コメントに対する対応方針（溢水）

コメント管理No.		コメントを受けた資料	コメント日	コメント内容	化学薬品漏えいへの展開	対応方針（回答方針）	対応スケジュール	他条文、共通資料との関係有無	別紙No.
分類（キーワード）	No.								
全般	1	溢水00-01 R23	2023/2/20	許可時には開示していた部分にマスキングが処されている箇所などがあるため、マスキングが必要な箇所について精査すること。	要	許可時のマスキングも踏まえ設工認申請でマスキングが必要となる箇所を再度確認する。過去提出分についても溢水00-01の修正提出に合わせ再確認し、修正する。	資料提出に合わせ適宜、対応する		—
別紙4全体	2	溢水00-01 R23 別紙4-1～5	2023/2/10	溢水防護区画はDBとSAでどのようにまとめるのか、整理して説明すること。	要	溢水防護対象設備および重大事故等対処設備について個々に防護区画を設定し、添付書類に記載している。ただし、溢水影響評価の説明を合理的に行うために、双方の情報を含めた区画図を作成し、補足説明資料にて説明する。	資料反映： 2023/4/中旬 （「2-2.解析・評価等」）		—
別紙4全体	3	溢水00-01 R23 別紙4-1～5	2023/2/20	SAとの書き分けについて、現状の整理を示して調整が必要な部分などを明確化すること。	要	SA側で、溢水から防護すべき設備および地震動の条件（1.0Ssまたは1.2Ss）を重事17で明確にした上で、溢水側に引き渡す。溢水側においては、SA側から引き渡された内容に基づき、溢水00-01 別紙4-3以降で、溢水影響評価や溢水対策設備の設計について展開する。	別紙提出： 2023/3/29 資料反映： 2023/4/中旬 （「2-2.解析・評価等」）	SA	追而
	3-1	コメントに対する対応方針（溢水）	2023/3/14	SAとの書き分けにおいて、SA事象としての全周破断に対する溢水評価への考慮について整理して説明すること。	要	SA事象としての配管全周破断と溢水影響評価に要求する条件について重事17で明確にした上で、条件を溢水側に引き渡す。	別紙提出： 2023/3/29 資料反映： 2023/4/中旬 （「2-2.解析・評価等」）	SA	追而

ターミナルエンド防護カバーのイメージ

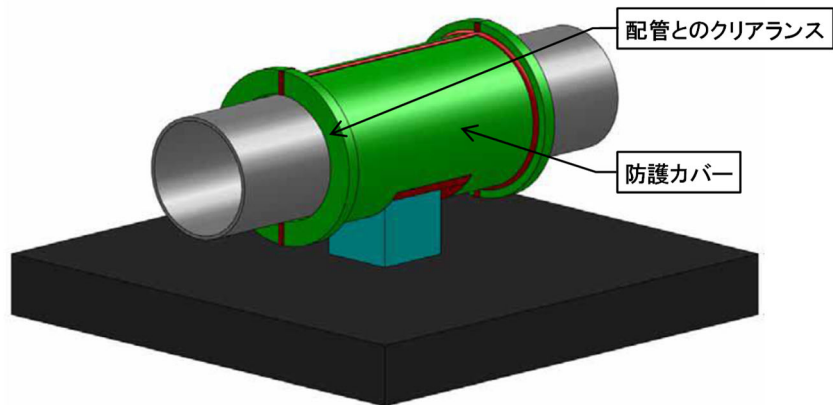
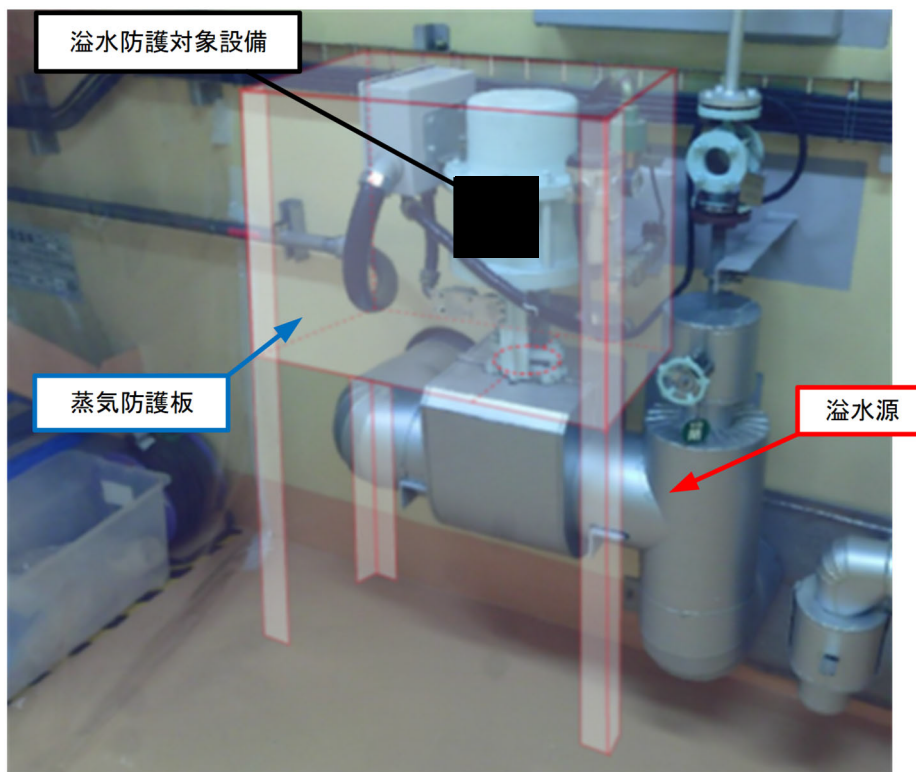
許可，基本設計方針で対策の候補として挙げていたもののうち，採用しなかった対策（設備）とその理由について明記すること。

事業許可及び第1回認可時の基本設計方針では，自動検知・遠隔隔離システム*，ターミナルエンド防護カバー及び蒸気防護板の対策により，溢水防護対象設備を蒸気影響から防護することとしていた。

詳細設計段階における設計プロセスとしては，自動検知・遠隔システムによる蒸気遮断を前提とした蒸気拡散解析を実施し，その結果に基づき，必要に応じて蒸気量を制限するためのターミナルエンド防護カバーを設置することとしていた。

また，必要に応じて蒸気の直接噴出から溢水防護対象設備を防護するために蒸気防護板を設置することとしていた。

蒸気影響評価を実施した結果，ターミナルエンド防護カバーを設置しなくても，溢水防護対象設備に要求される安全機能を損なわないことが確認できたことから，ターミナルエンド防護カバーは設置しないこととした。

直接噴出による影響については，詳細設計において蒸気暴露試験又は机上評価の結果により，蒸気防護板を設置しなくても，溢水防護対象設備に要求される安全機能を損なわないことが確認できたことから，蒸気防護板を設置しないこととした。

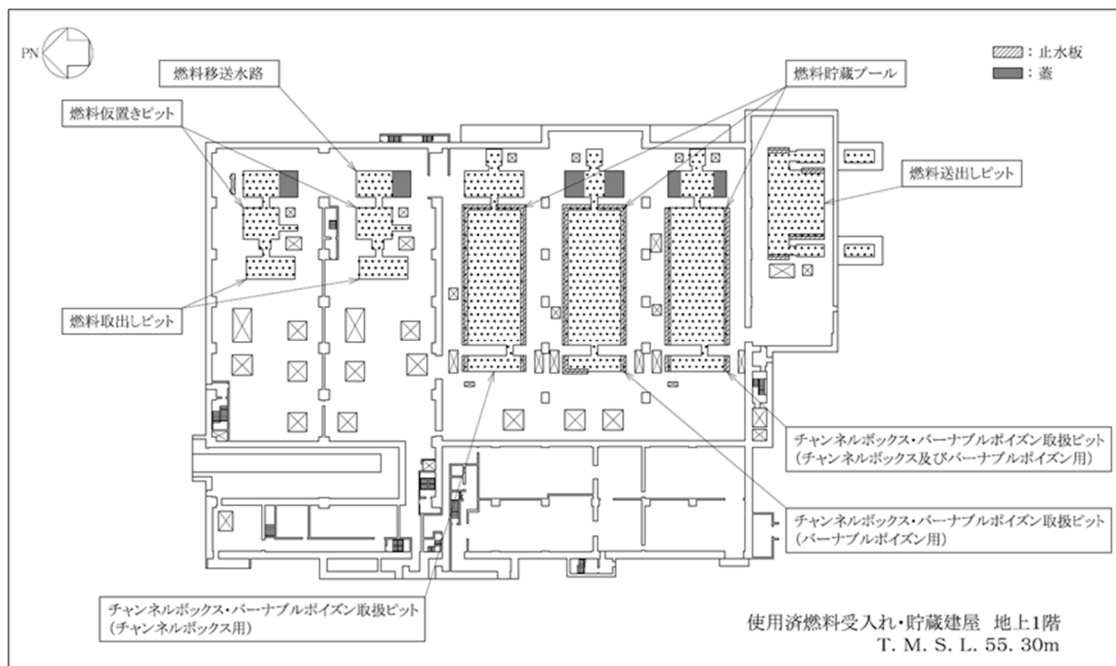
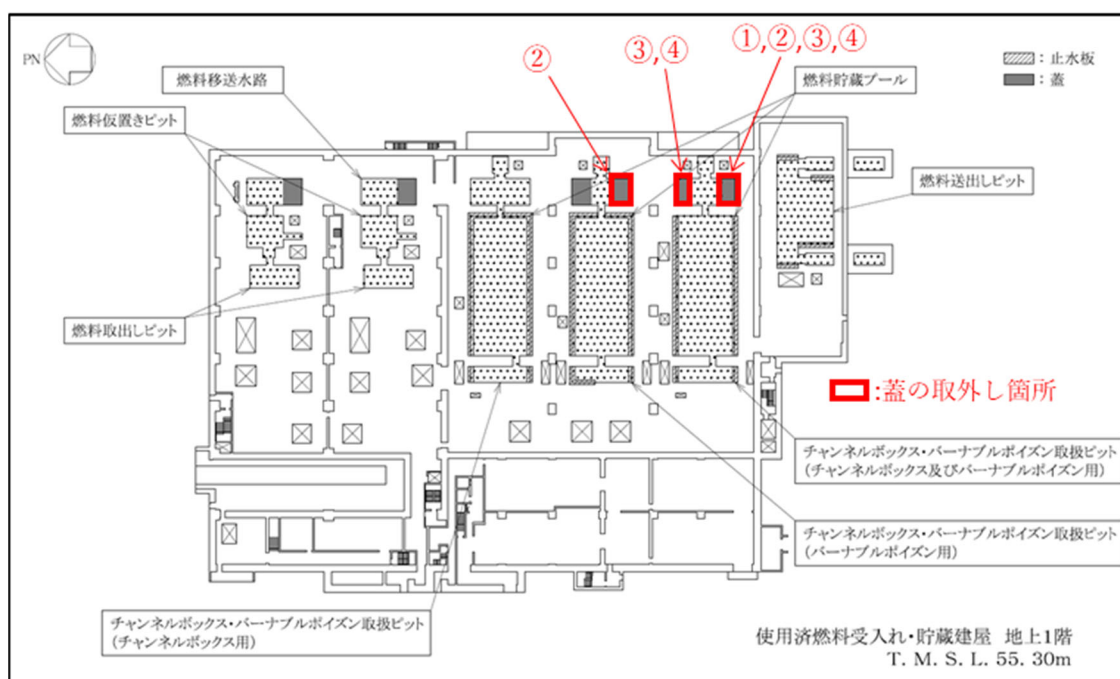
・使用済燃料貯蔵プール、ピットのスロッシング評価において、通常と異なる状態（蓋の一時的な取外し）による評価への影響について、整理して説明すること。

使用済燃料貯蔵プール・ピット等のスロッシングによる溢水量（以下、「スロッシング量」という。）の評価は、通常運転時には蓋が設置された状態であるため、解析モデルの設定においても蓋を考慮しているが一部の蓋については、水中機器（リミットスイッチ、カメラ）の保守点検時、IAEA査察対応等の非定常運転時において一時的に蓋の取外しが必要であることを確認したため、一時的に取外しが必要な蓋を考慮しない解析モデルにてスロッシング量の評価を実施し、既存評価のスロッシング量への影響を確認する。

現状の解析モデルは、橙色の範囲に溢れた水はスロッシング量として積算しており、燃料貯蔵プール・ピット等から溢れた水は、再び燃料貯蔵プール・ピット等へ戻らないように保守的な解析モデルでスロッシング量の評価を実施している。

現状と同様の解析モデルで蓋の取外しを考慮した場合、スロッシング量が増加することは明らかであるため、蓋取外し時の影響確認においては燃料貯蔵プール・ピット等の形状を踏まえ実態に沿った解析モデルとする。

具体的には、解析モデルにおいて燃料貯蔵プール・ピット等の内側（NS 方向）に張り出している床面は、床面を介した燃料貯蔵プール・ピット等同士の水の移動（EW 方向）が期待できるため、当該床面を解析モデルへ考慮し、実態に沿ったスロッシング量の評価を行う。

水密扉の構造図(例)

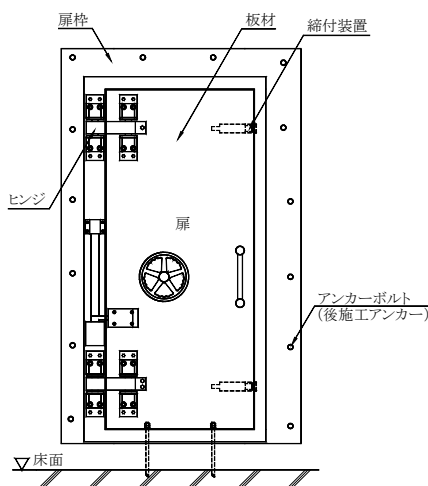
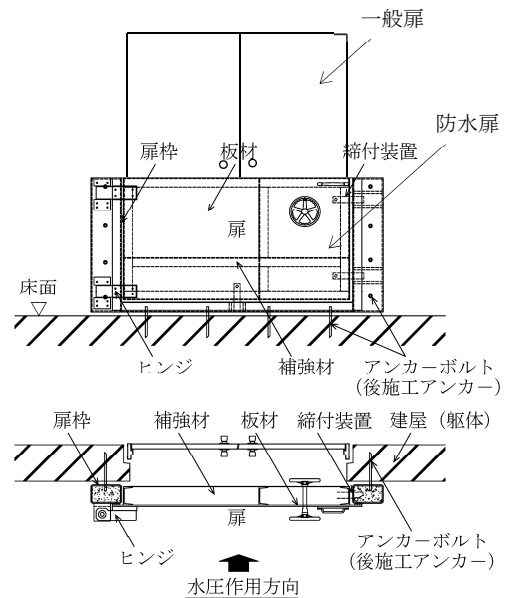
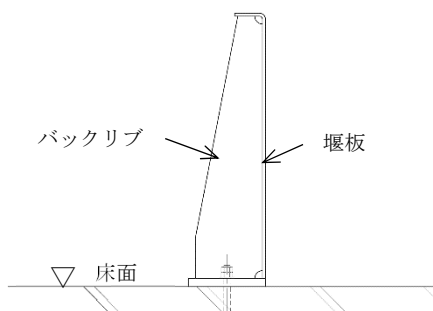
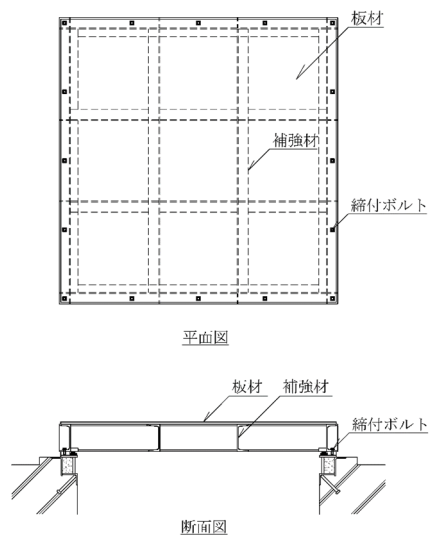
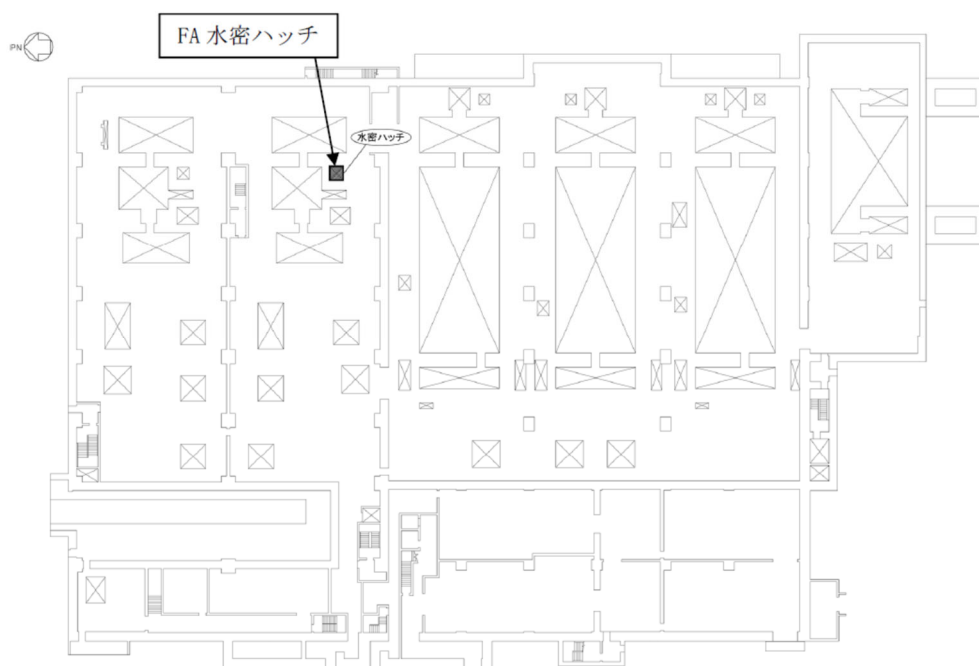
堰、防水扉、水密扉（水密ハッチ含む）の用途、使い分けを明記すること。

堰、防水扉、水密扉（水密ハッチ含む）は、いずれも想定される溢水水位に対して止水性を維持することで溢水伝播を防止する設備であり、以下に使い分けの考え方を記載する。

「水密扉」（水密ハッチ除く）とその他の「防水扉・堰」の使い分けについては、溢水水位が天井に到達するような高い水位となる場合には水密扉、それ以外は防水扉又は堰となる。

防水扉と堰の使い分けについては、原則として堰を設置することとし、堰高さが50cmを超える場合は、アクセス時に容易に跨ぐことができないため階段等を追設する又は荷物の搬入も考慮して防水扉を設置するものとする。

ただし、例外として堰高さが50cm以下となる場合でも、荷物の搬入時に障害となる場合は防水扉を設置する。

水密ハッチは、天井からの溢水伝播を防止する設備であるため、上記の水密扉、防水扉、堰とは開閉方向の違いにより使い分けしている。

図 1 側溝方式の場合の床勾配への滞留量

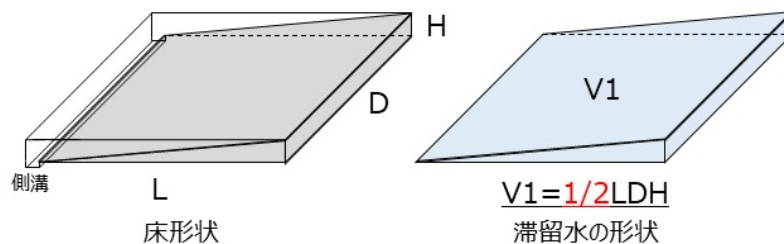
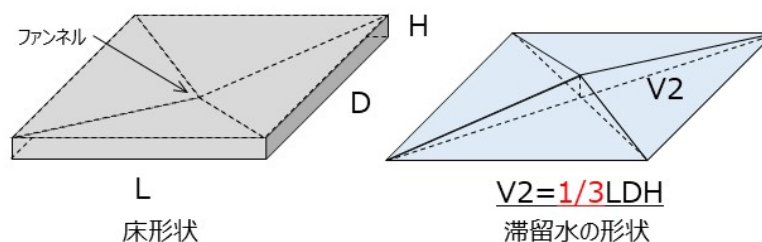
床勾配による保守性の考え方について、現実的としている設定が平均的な話となっており、保守性を示すものとなっていないため、根拠を踏まえて説明すること。

再処理施設における床勾配の設定については、集水が側溝方式の場合とファンネル集中方式の場合に大きく分類される。

このうち、側溝方式の場合、図 1 に示すように、床勾配は側溝に向かった一方方向に設定される。したがって、床勾配部分に滞留する溢水量は、当該区画の床勾配高さの 1/2 相当の体積となる。

再処理施設における溢水水位の算出に当たっては、溢水量と当該区画の床面積から算出される水位に、床勾配分の考慮として最大床勾配の 1/2 分を嵩上げて設定することとしているが、これは上記の側溝方式を想定して設定したものである。

一方、ファンネル集中方式の場合、ファンネルが中央付近に存在すると仮定すると、床勾配はファンネルに向かって設定されるため、床勾配部分に滞留する溢水量は、当該区画の床勾配高さの 1/3 相当の体積となる。（床勾配部分に滞留する溢水が四角錐形状となるため。）

これより、溢水水位に対する床勾配分の考慮については、現場の実態に則した方法として、側溝方式又はファンネル集中方式による滞留量を設定することを基本とする。

当該の区画がファンネル集中方式の場合には、床勾配分に滞留できる溢水量が床勾配高さの 1/3 相当であることから、差分の床勾配高さの 2/3 分(最大床勾配高さに対する ■■■m)を嵩上げすることとする。また、床勾配は集水のために設定されるものであることから、直線となる稜線形状にて設計されるため、1/3 相当の滞留量による設定は妥当と判断する。

よって、それぞれの床勾配の形状を踏まえた最大の滞留水位を考慮することから、保守性は確保される。

第1図 屋外タンク等及び溢水防護建屋の配置図

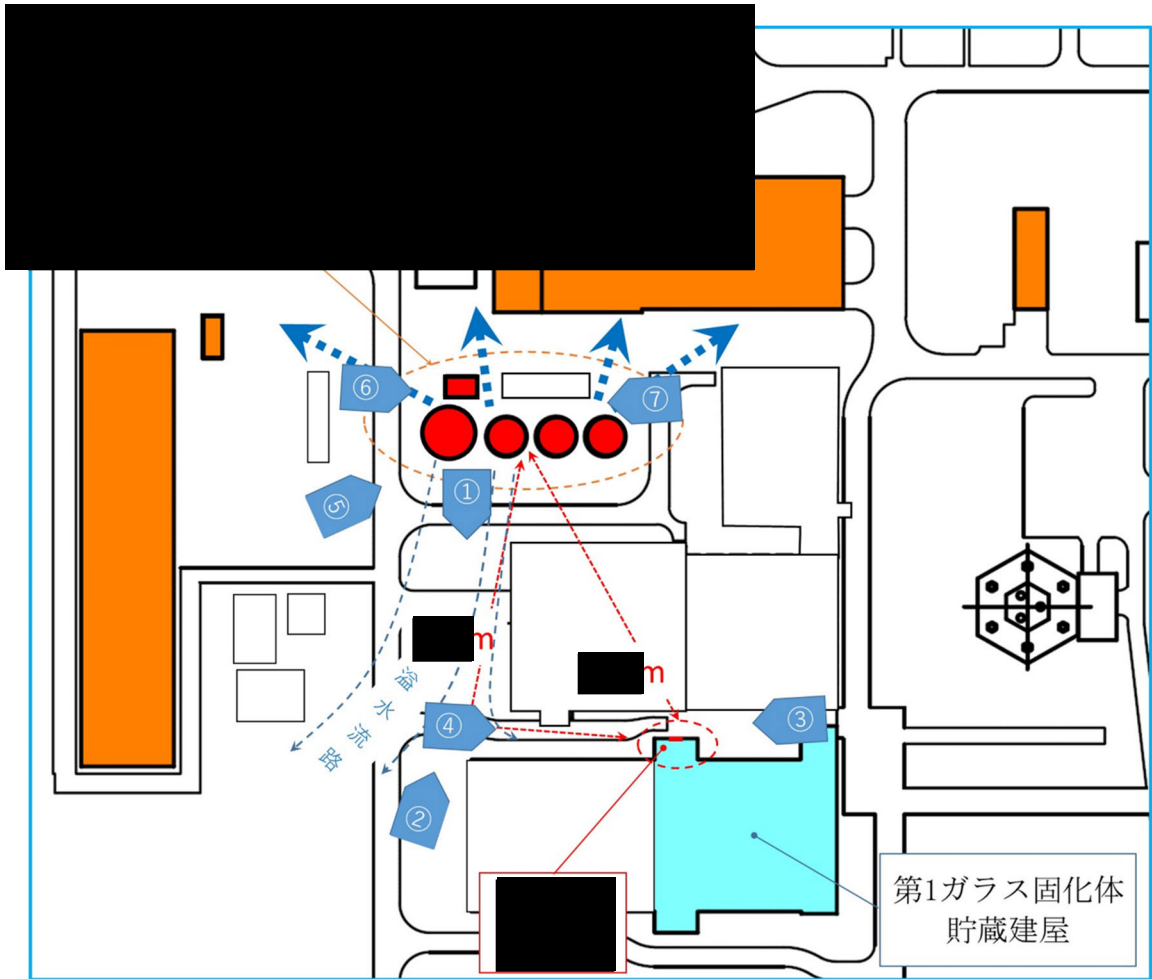
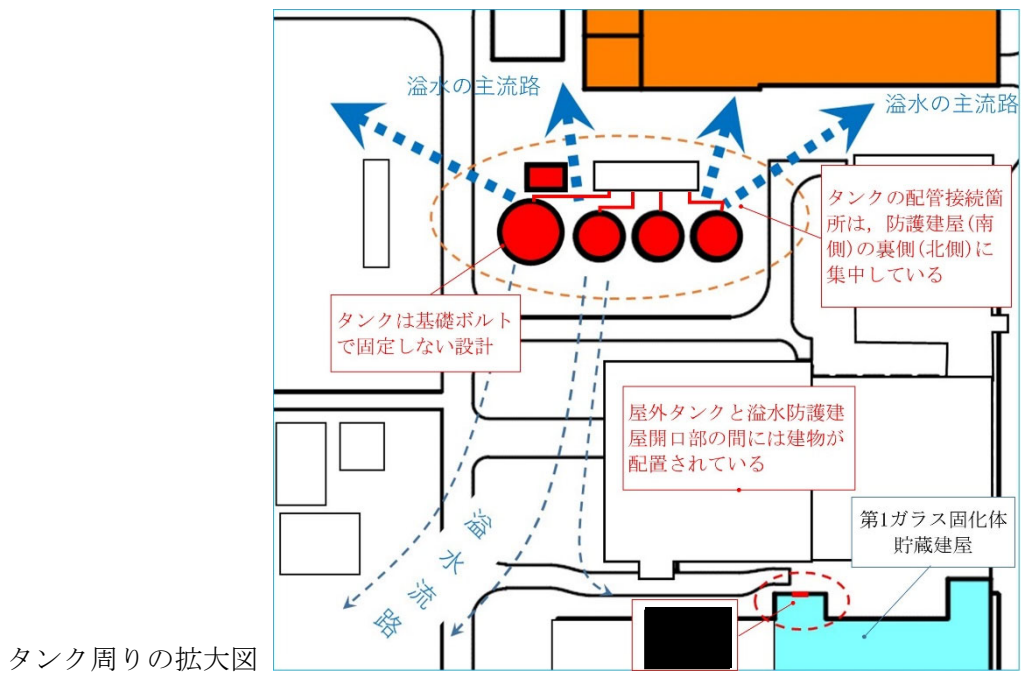
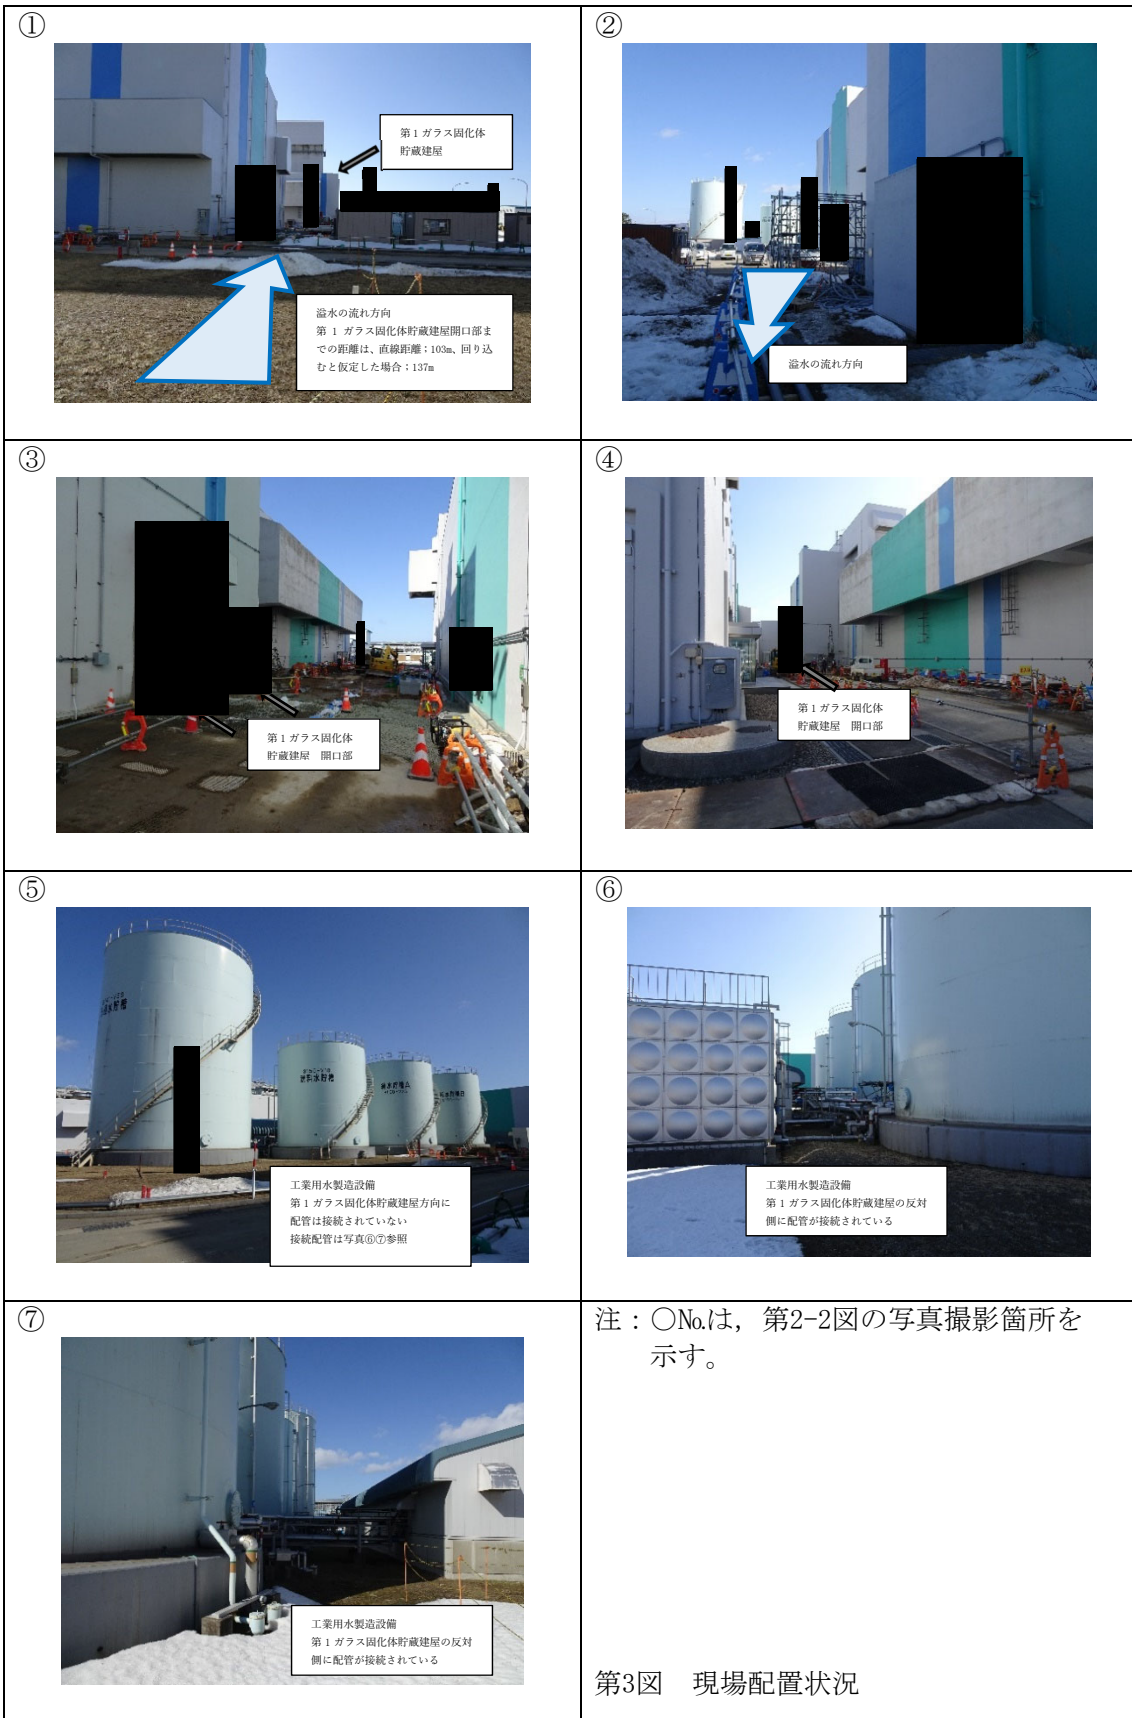
屋外タンク等の破損による溢水に対し、発電炉では局所的な評価を実施し、再処理では実施していないが、この必要性を整理して説明すること。

屋外の溢水評価方法については、広域的な評価と局所的な評価があり、溢水防護建屋及び溢水源となる機器の配置並びに溢水源となる機器の構造を踏まえ選択し評価している。

再処理施設においては、溢水源となる屋外タンク等が広い敷地に溢水防護建屋に近接することなく点在しており、また、溢水防護建屋と同じ高さに設置されていることから、その状況を踏まえ、広域的な評価を実施している。

なお、局所的な評価について以下の通り検討した結果、局所的な影響はないことを確認している。

局所的な評価として検討対象となる屋外タンク等は、溢水防護建屋に近く、かつ、溢水量が多いタンク等となる。「第1表 屋外タンク等」及び「第1図 屋外タンク等及び溢水防護建屋の配置図」を基に検討した結果、工業用水製造施設及び飲料水製造施設が選定された。

工業用水製造施設及び飲料水製造施設の屋外タンクは溢水防護建屋に近接しておらず、溢水防護建屋開口部までの直線距離は■m以上確保され、直線距離間には建物が配置されており、さらに、溢水防護建屋と同じ高さに設置されていることから、当該タンクから溢水が発生したとしても、指向性をもって溢水防護建屋の開口部に直接溢水が伝播することはない。

工業用水製造施設の屋外タンクは基礎に固定されておらず、また、タンクと配管の接続部は溢水防護建屋と真逆に設置されていることから、この構造を踏まえると、損傷モードとしては地震時の屋外タンクの滑りにより配管の完全全周破断が想定され、その場合に発生した溢水は溢水防護建屋開口部に指向性をもって伝播することはない。
